2. 后管板 (图号 24171DD01EQ01DW08)

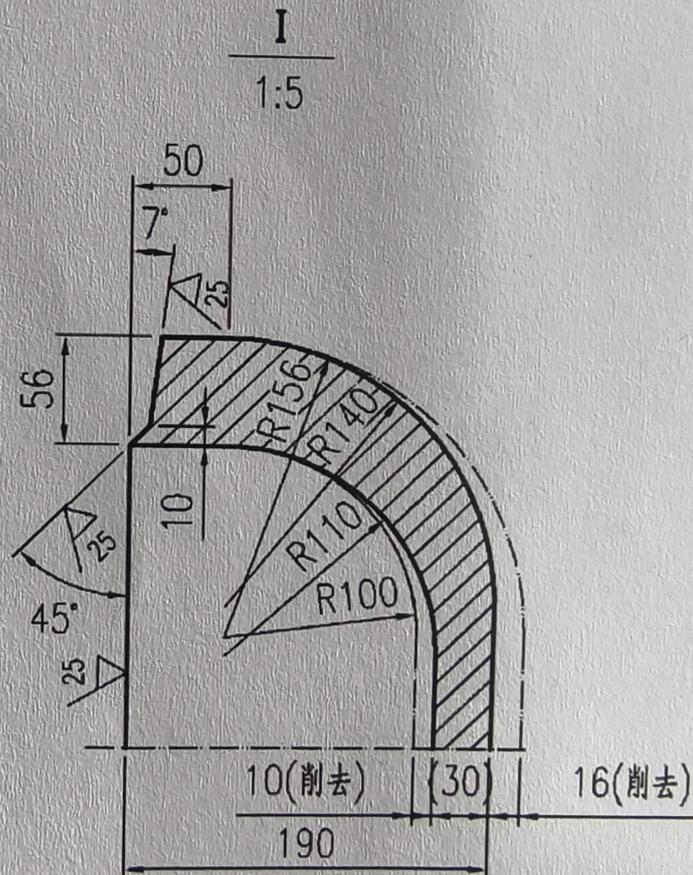
后管板由原来的 X 型坡口改为 U 型坡口, 改后坡口
